Settore Ecosistema Costiero e Acque

Oggetto: **S898 -** Procedimento di verifica di assoggettabilità alla VIA relativo al progetto denominato: “People Mover - sistema di collegamento tra l'Aeroporto Cristoforo Colombo ed il Parco tecnologico degli Erzelli”. (GE).
Proponente: Comune di Genova – Direzione Mobilità e Trasporti.
Richiesta contributi istruttori, ex art.4 comma 4, DGR n° 107/2018. **Riscontro.**

Figura 1 – Area Intervento rispetto ai corpi idrici superficiali e sotterranei tipizzati e caratterizzati in base al PTA

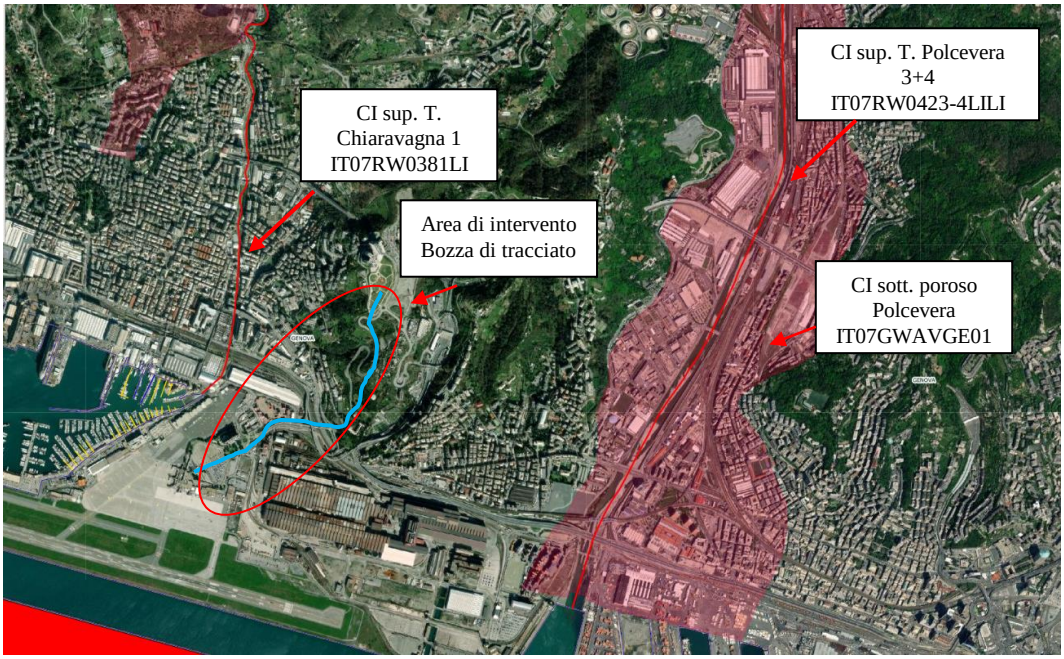
L’area di intervento non interferisce direttamente con corpi idrici individuati in base alla direttiva 2000/60/CE e alla parte terza del d.lgs. 152/06, nel Piano regionale di Tutela delle Acque (PTA) attualmente vigente (aggiornamento di cui alla DCR n. 11/2016), come si evince dalla rappresentazione cartografica riportata nella Figura 1 seguente:
